福島第二原子力発電所 原子炉施設保安規定変更認可申請について (審査会合における指摘事項の回答)

令和 3 年 3 月
東京電力ホールディングス株式会社

審査会合における指摘事項の回答（No.4）（1 / 4）

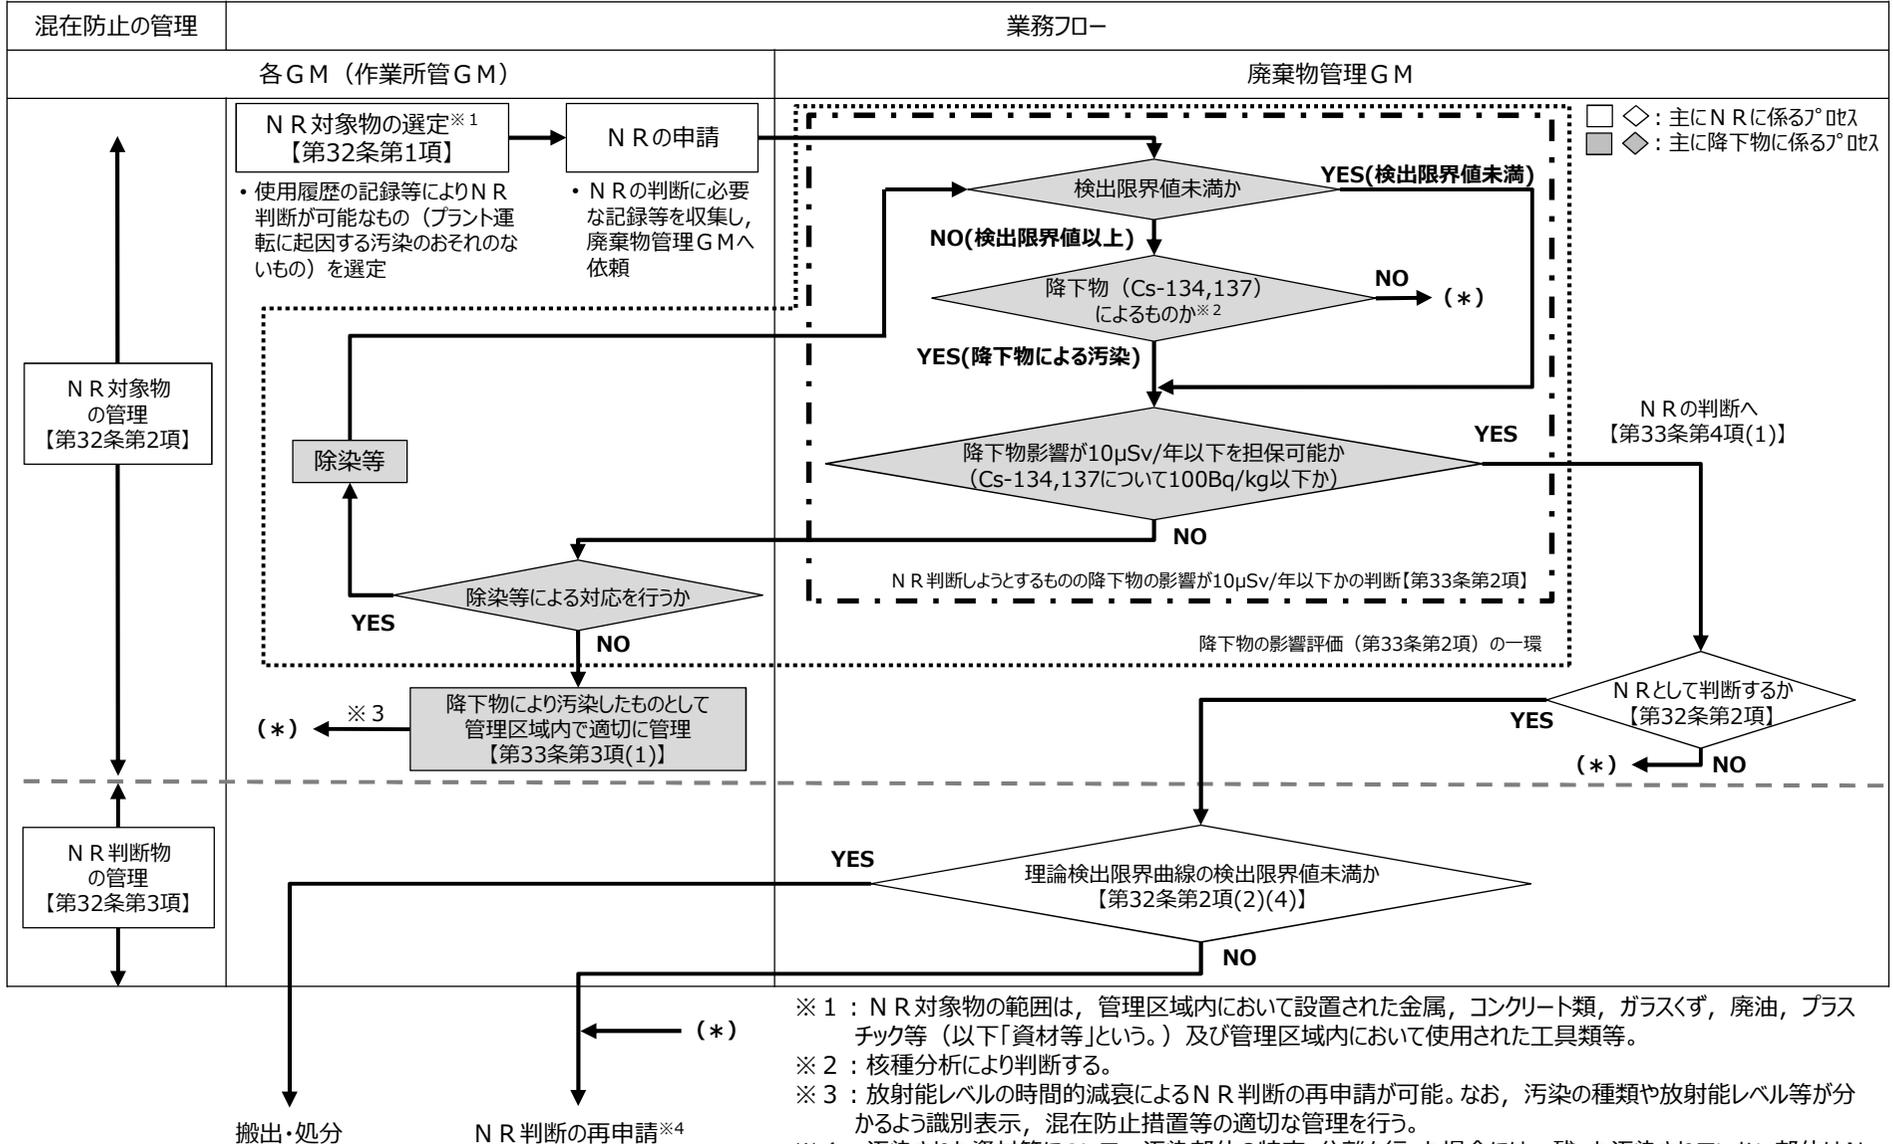
第33条（事故由来放射性物質の降下物の影響を受けた設備・機器等の管理）について、降下物により汚染されたものとして管理区域内で適切に管理された後のプロセスについて整理し、説明すること。また、保安規定条文が過不足なく記載されていることも確認すること。

- 第32条及び第33条の運用に係る全体フローにおいて、降下物により汚染されたものとして管理区域内で適切に管理されたものについて、その後のプロセスでは「放射性廃棄物としての処分（第31条）、又はNR判断の再申請」としていたが、フォールアウト報告書※1に従い、次頁のとおり修正する。
 - ・ 放射能レベルの時間的減衰によるNR判断の再申請が可能。なお、汚染の種類や放射能レベル等が分かるよう識別表示、混在防止措置等の適切な管理を行う。
- 保安規定について、福島第二原子力発電所においては、過去に施設全体として降下物の影響ありと判断※2しており、降下物の影響評価を漏れなく行うことから分布調査については規定していない。
 なお、次のとおり、第33条第1～4項で一連の保安活動の内容が規定されている。除染等の対応については、具体的な運用、手順レベルとして、社内規程にて詳細を定める。
